GEMEENTE BELANGEN GOUDA

Technische vragen naar aanleiding van het Verkeerscirculatie Plan Gouda (VCP) 23 maart 2021.

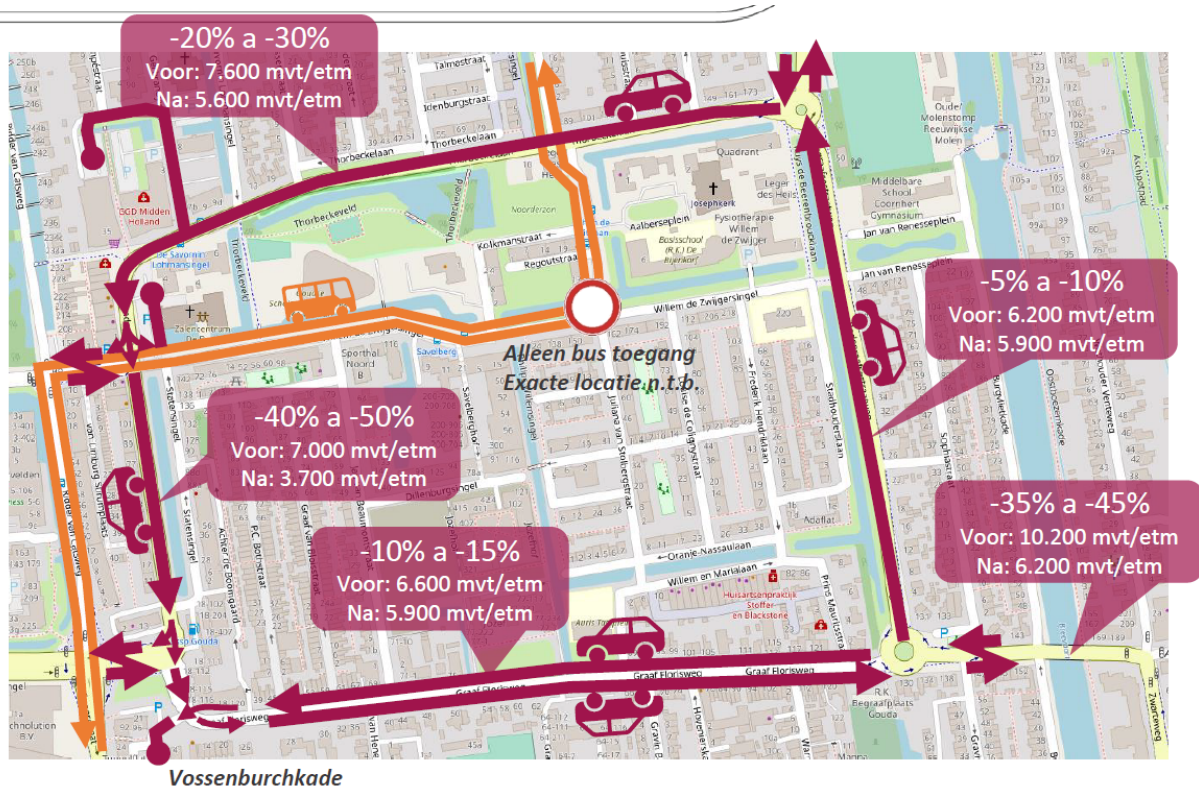
- De route Thorbeckelaan-Statensingel wordt éénrichtingsverkeer tegen de klok in. Dit houdt in dat het eenrichtingsverkeer wordt ingesteld vanaf de Bodegraafsestraatweg over de Thorbeckelaan naar het Albert Plesmanplein. De consequentie is dat al het verkeer vanaf het Albert Plesmanplein over de Graaf Florisweg richting Reeuwijk moet. Is deze waarneming correct en welk alternatief kan worden aangedragen om dit omrijden (en als gevolg extra mobiliteitsdruk op de Graaf Florisweg) te voorkomen?

De verwachting is dat het verkeersintensiteit op alle wegen in het eenrichtingscarre naar beneden gaat, zoals in onderstaande figuur is opgenomen. Dit is ook getoetst met verkeersmodellen. Met het eenrichtingsverkeer wordt een deel van het verkeer gestimuleerd via de hoofd- en randwegen te rijden.
